MPL/PF/FZ/241/3/03/25

Dotyczy: postępowania prowadzonego w trybie przetargu nieograniczonego na podstawie ustawy z dnia 11.09.2019 r. Prawo zamówień publicznych (Dz. U. z 2024 r., poz. 1320, t.j. z dnia 30.08.2024 r. z późn. zm.) zwanej dalej "ustawą PZP" lub „PZP” pn. **„Rozbudowa terminalu pasażerskiego Kraków Airport etap I – część T6”**.

Na podstawie art. 135 ust. 2 ustawy PZP w związku z wpłynięciem pytań do SWZ Zamawiający udziela następujących wyjaśnień:

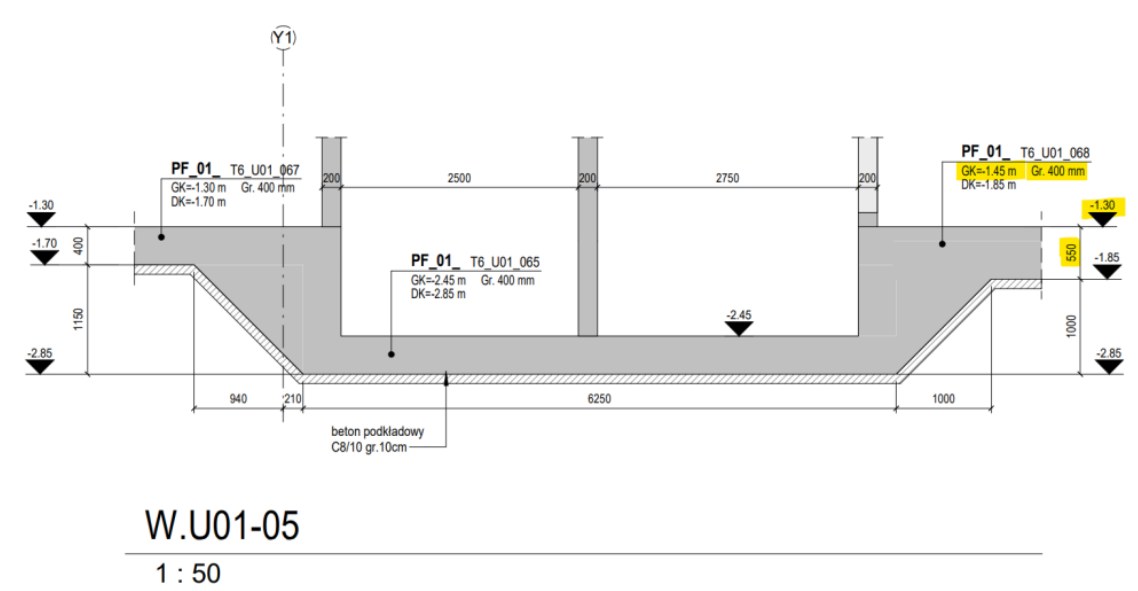
W nawiązaniu do odpowiedzi na pytanie nr 406 prosimy o wskazanie rysunku, który opisuje wymieniony kanał. Udostępniona dokumentacja zarówno w części jawnej i poufnej (branży konstrukcyjnej) odnosi się do przebudowy/rozbudowy samego terminala.

Jeżeli chodzi o kanał zlokalizowany pod rampą, to przedstawiono go na rys. 083MPL-PFU-K-KB-RZ-T6-U02-001 (rzut) oraz 083MPL-PFU-K-KB-DE-T6-U02-010 (przekroje)

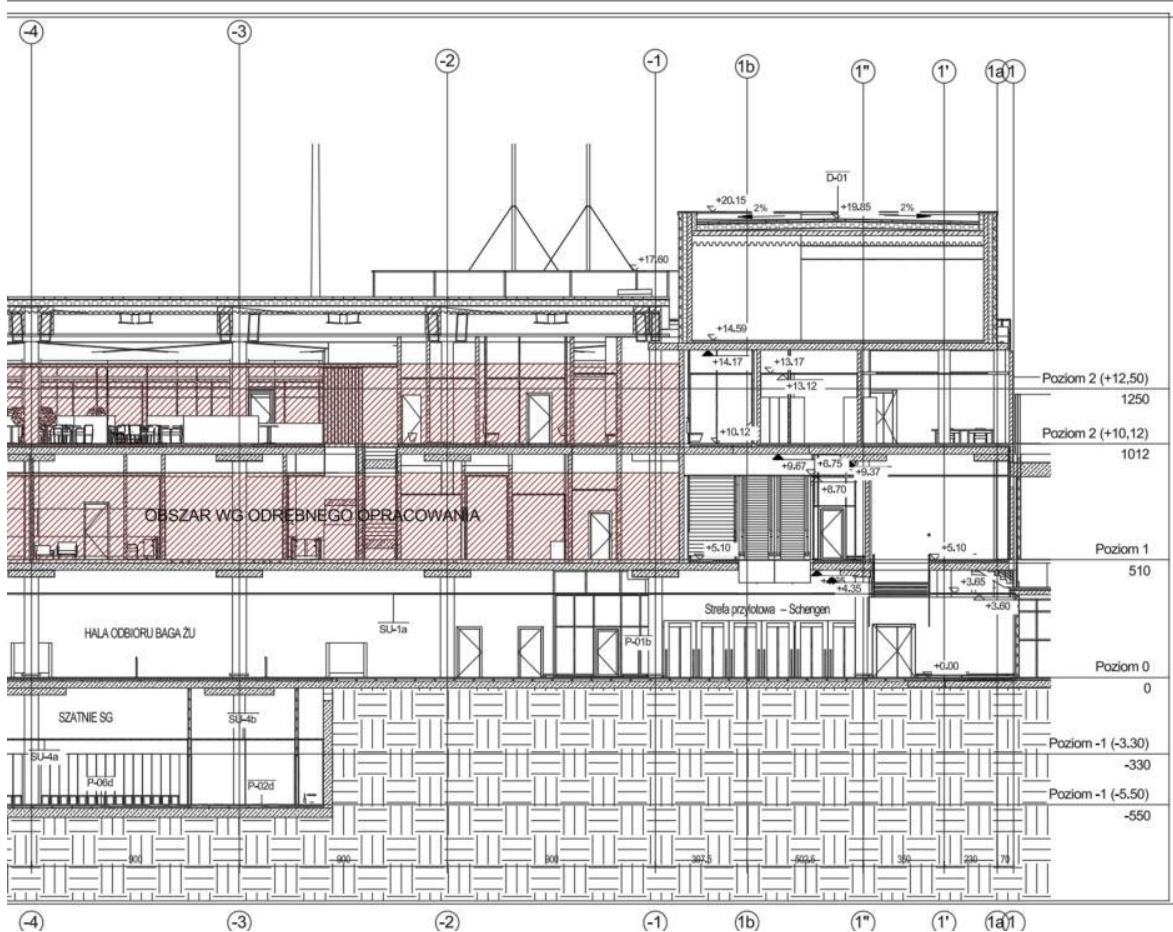
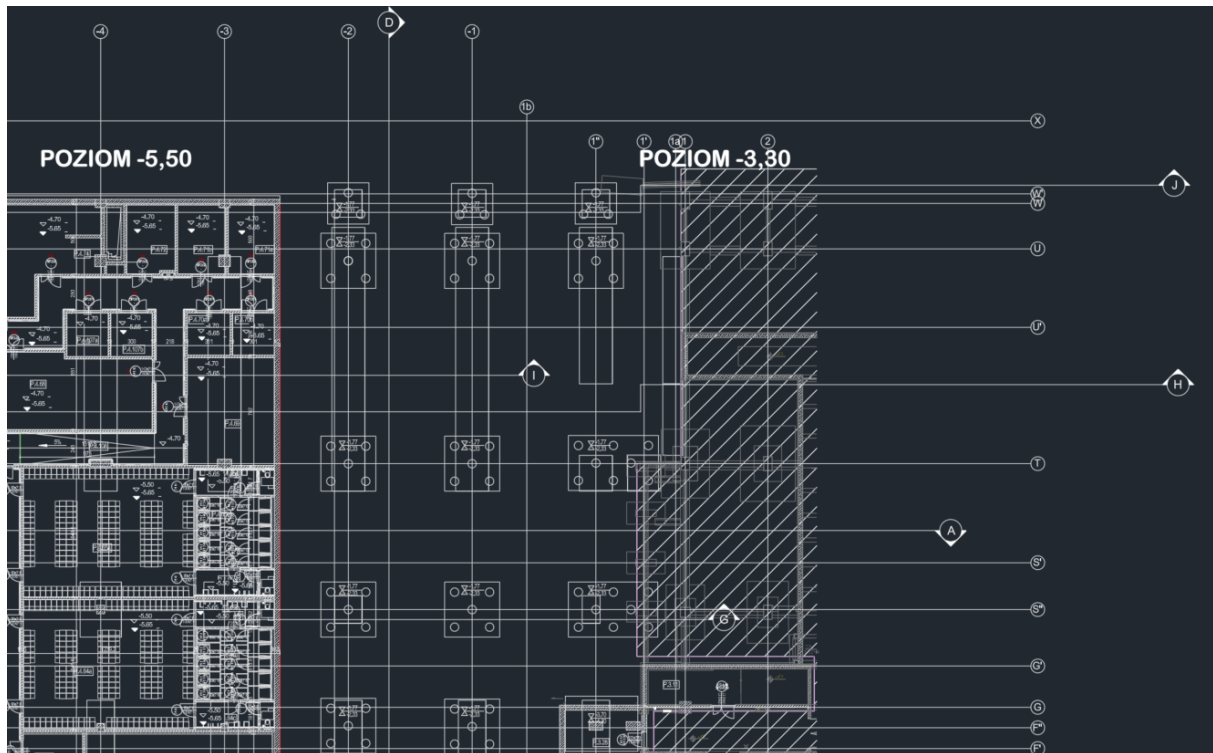
Fundamenty w projekcie architektury nie są zgodne z rysunkami fundamentów w projekcie konstrukcji. Prosimy o aktualizację rysunków.

Należy przyjąć zgodnie z projektem konstrukcji, a ewentualnie rozbieżności skoordynować na etapie projektu wykonawczego.

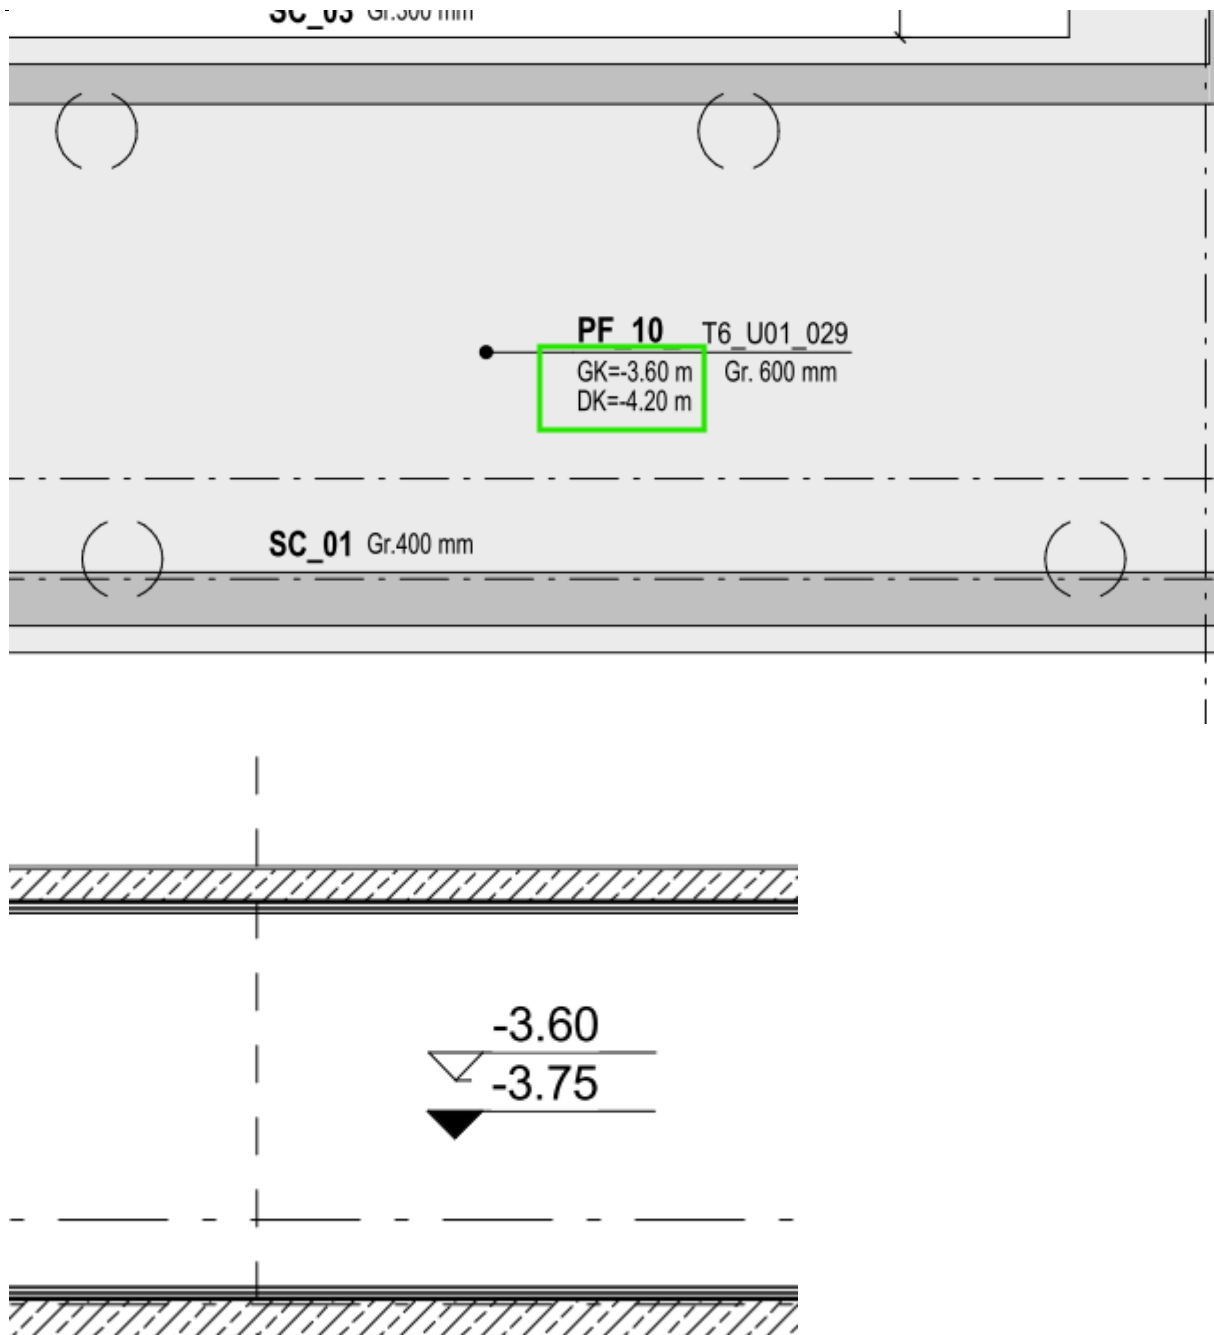
Czy na terminalu T6 znajduje się ściana zielona? W pliku 083MPL-PFU-A-EL-E1-501-T6 na elewacji północnej została ona zaznaczona literą "E" - ściana zielona na konstrukcji stalowej; wchodząc jednak w szczegóły elewacji nie możemy odnaleźć żadnej dodatkowej informacji odnośnie zielonej ściany, tak jakby jej nie było na terminalu.

Zgodnie z odpowiedzią na pytanie numer 171.

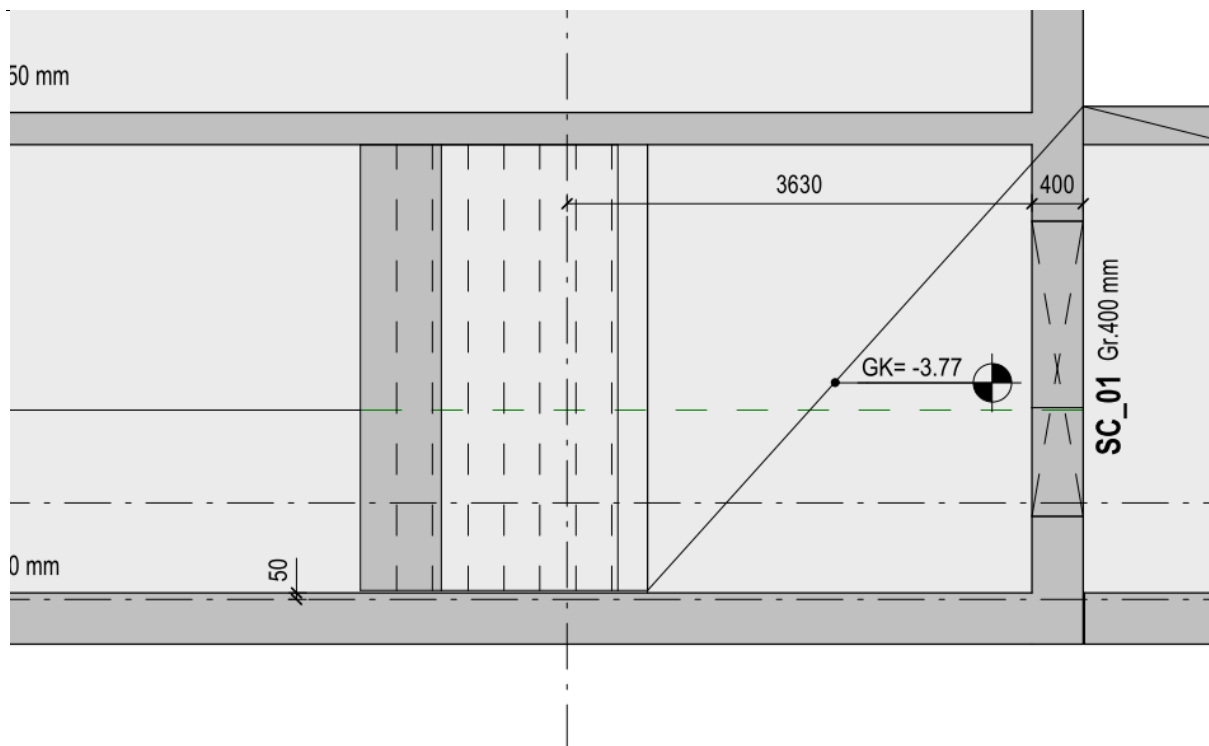
Brak rysunków konstrukcyjnych/detali/przekrojów oraz informacji o grubości biegu schodów oraz spocznika w osiach -3/J'.

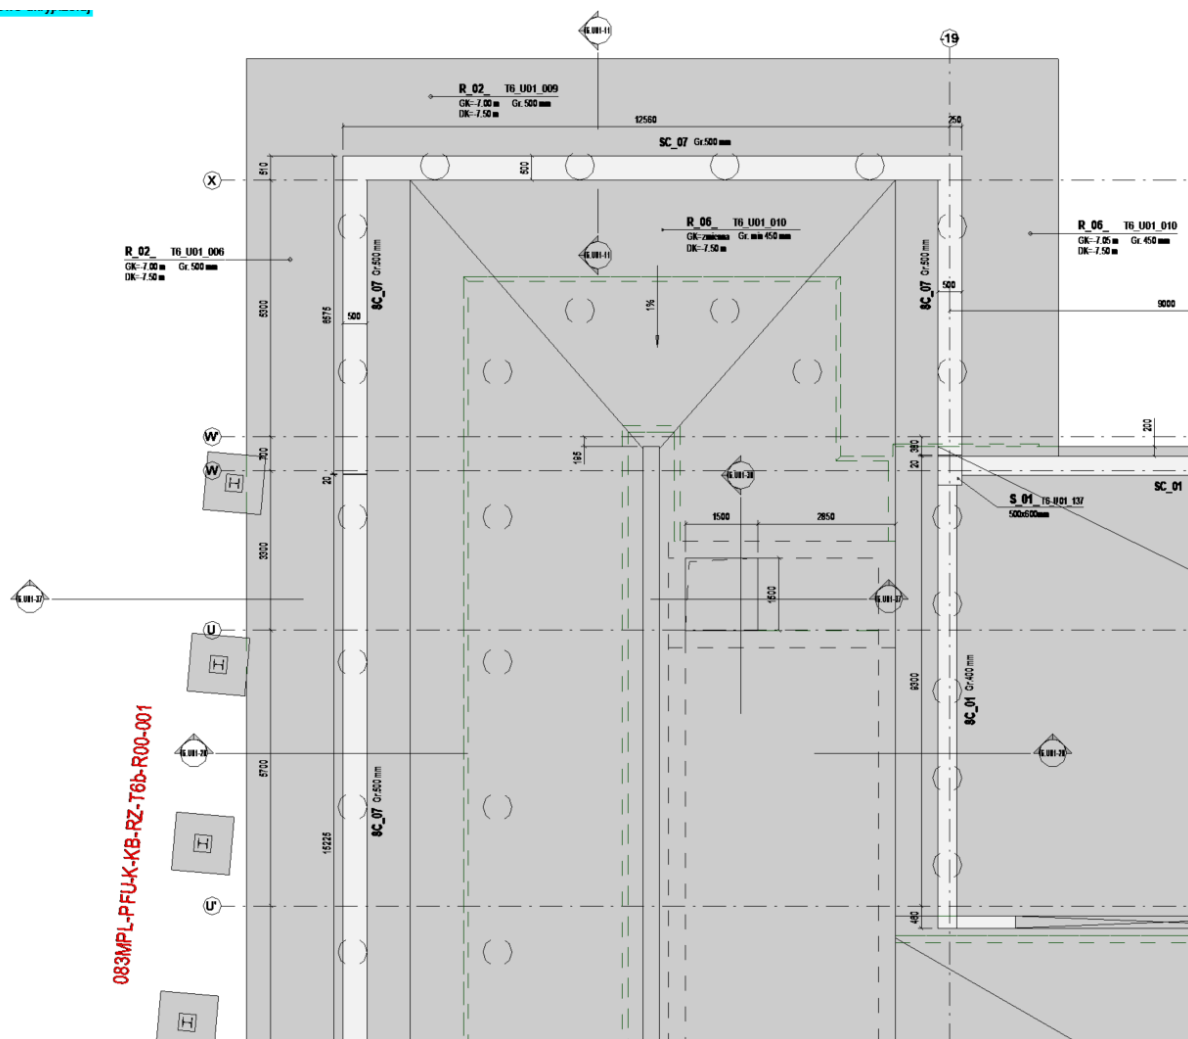
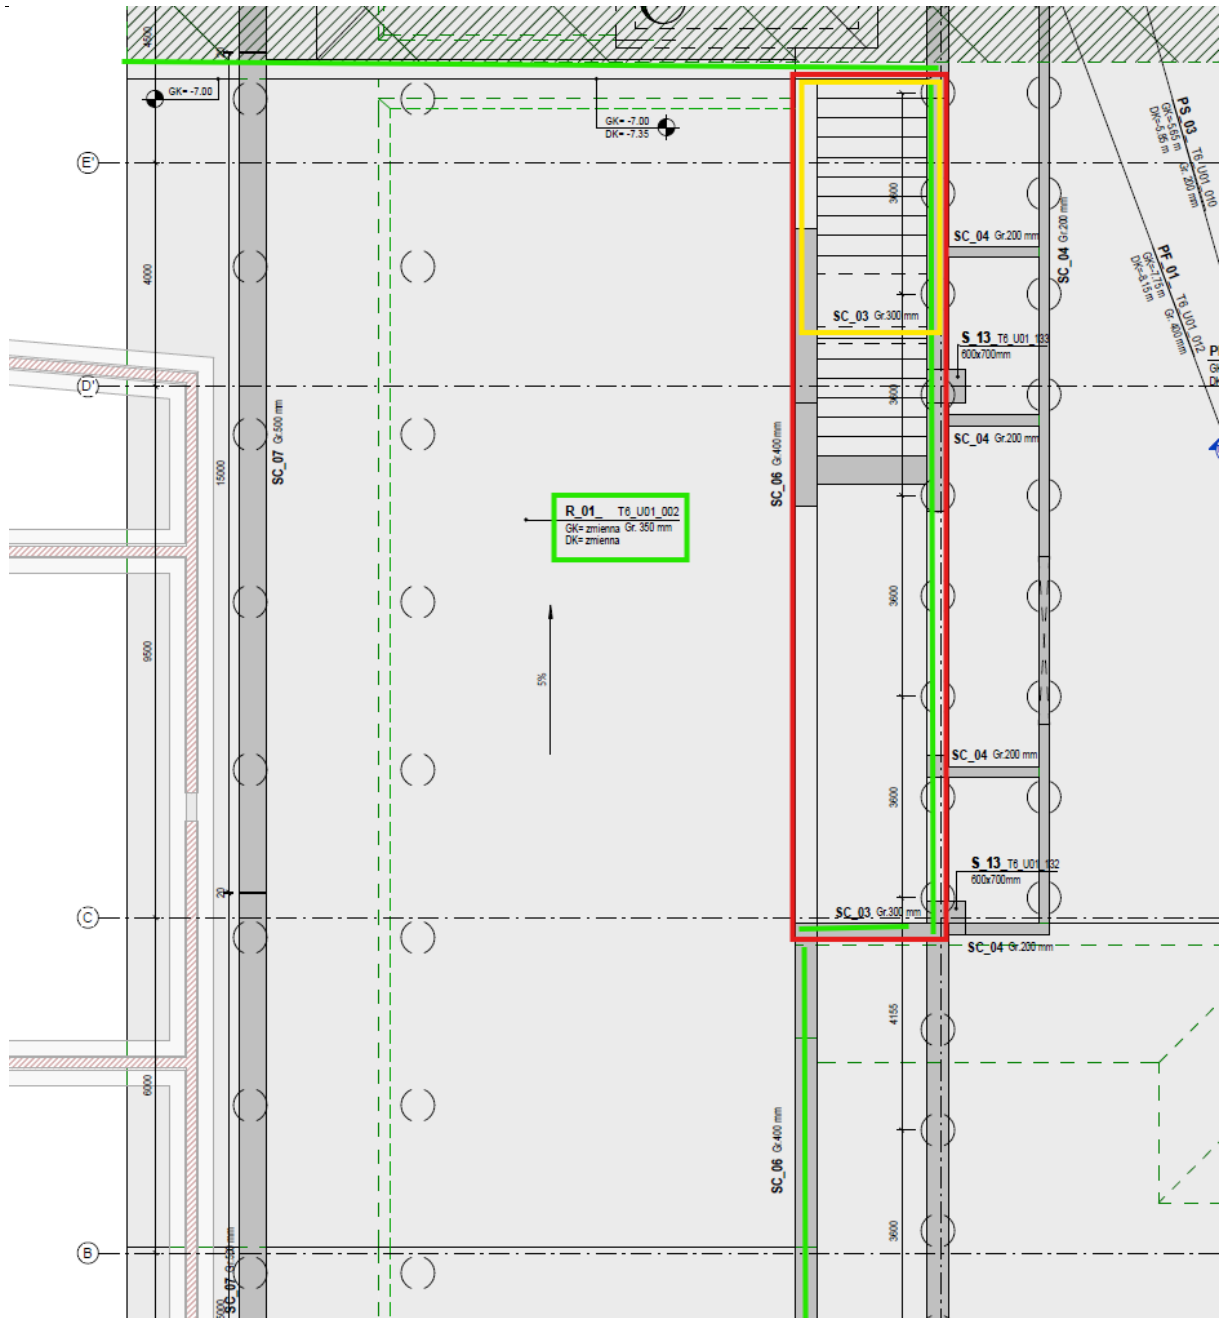
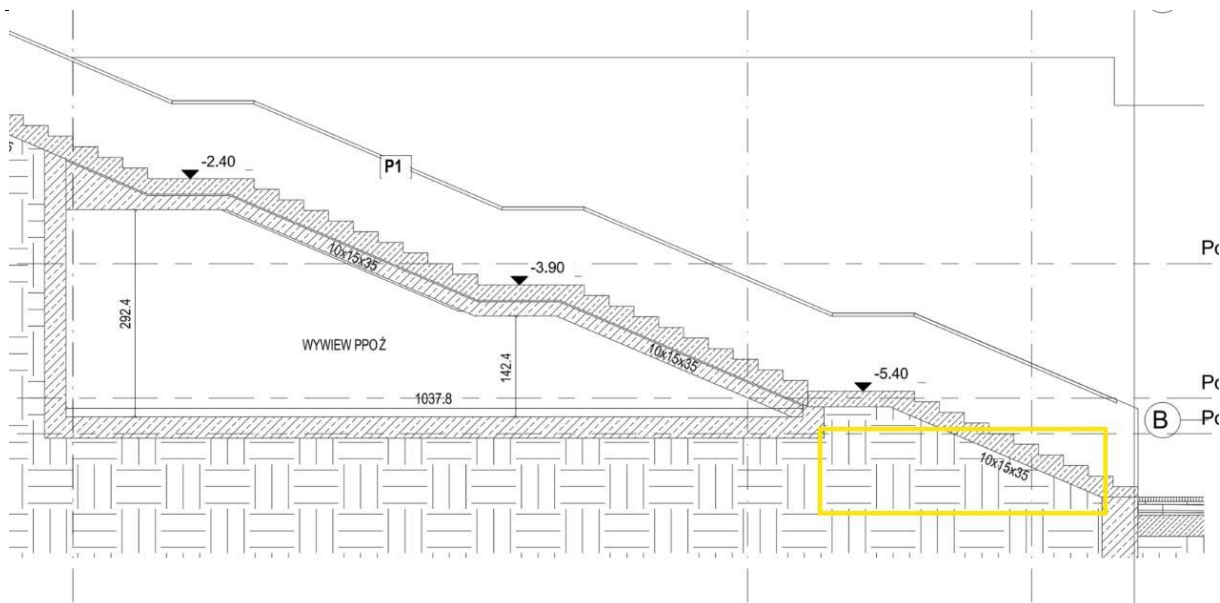
Według rzutu konstrukcyjnego poziomu -1na poniżej pokazanym zakresie na lewo od osi 19 ma być płyta żelbetowa, a według przekroju J-J mają być tutaj warstwy wg projektu drogowego.

Prośba o informację czy płyta według projektu konstrukcji jest poprawna i czy ma być brana pod uwagę do wyceny. Jeśli tak to czy na niej mają być jeszcze układane warstwy drogowe? Analogiczna rozbieżność na innych przekrojach przechodzących przez rampę.

Płytę fundamentową pochylni należy wykonać zgodnie z projektem konstrukcji.

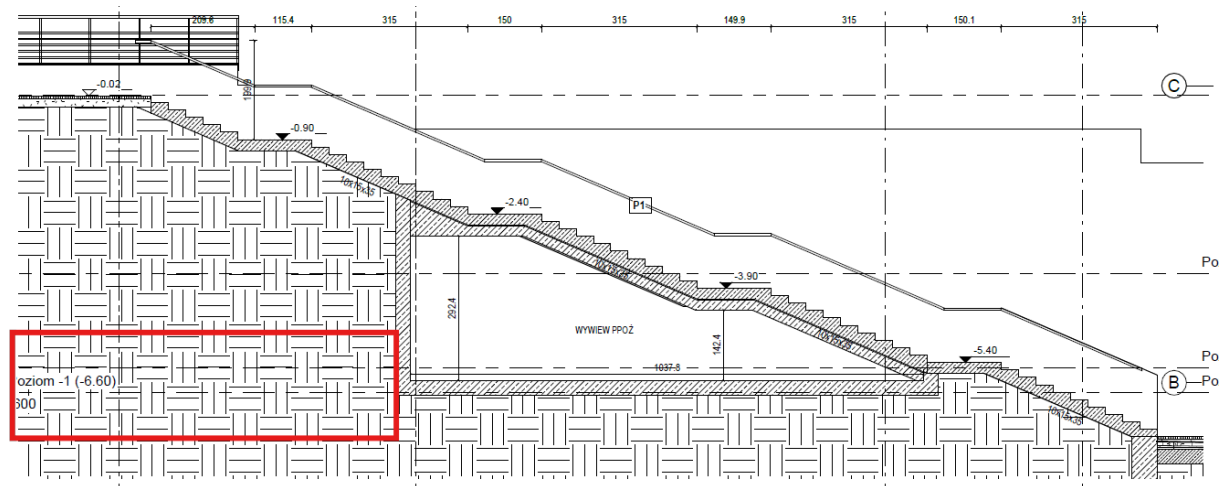
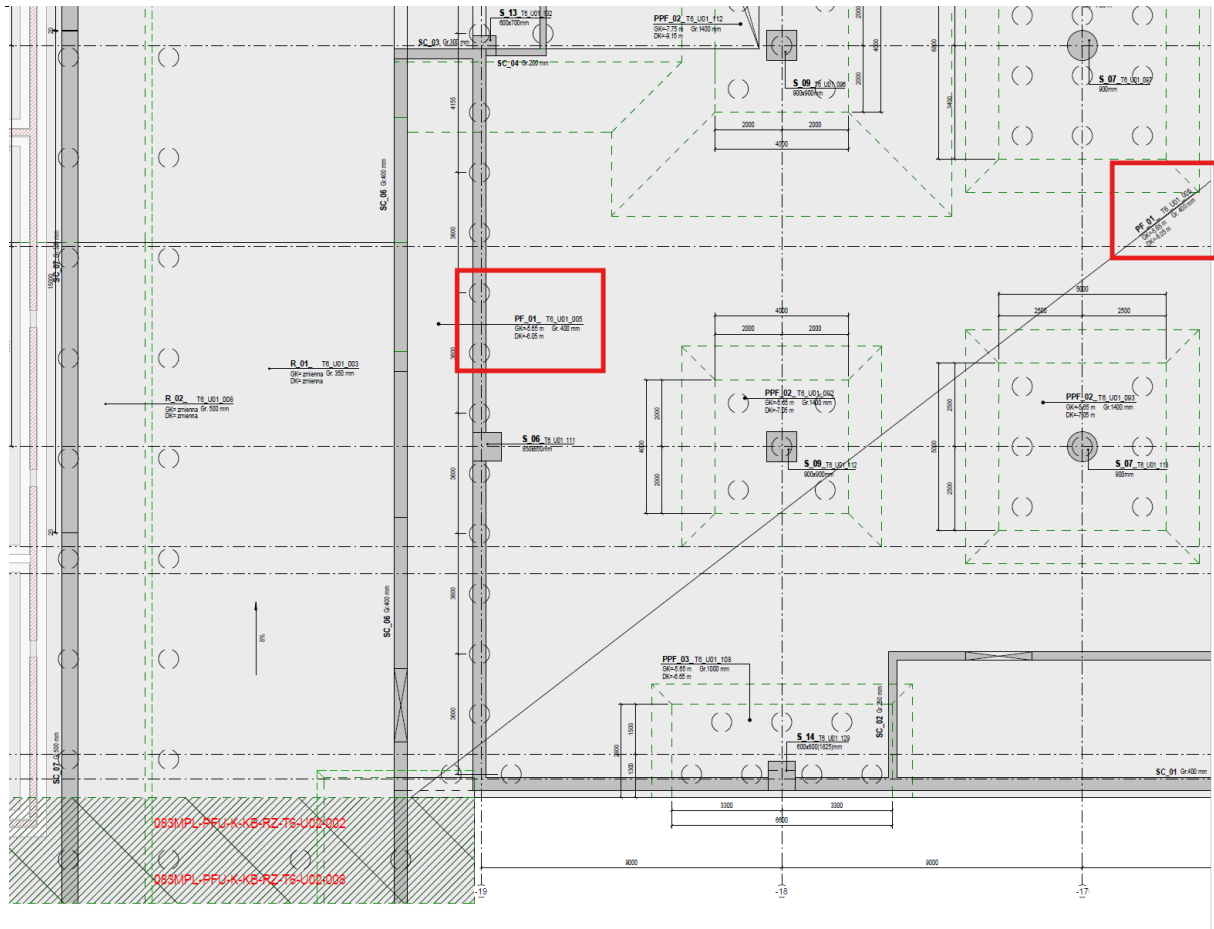
Według rysunków konstrukcji płyta fundamentowa dochodzi do osi 19, natomiast na przekroju przez schody w osi 19 (rys. 083MPL-PFU-A-SW-KL-605-T6) jest tam zasyp i nie ma płyty fund. Prosimy o informację co jest wiążące w tym miejscu.

Płytę fundamentową należy wykonać zgodnie z projektem konstrukcji.
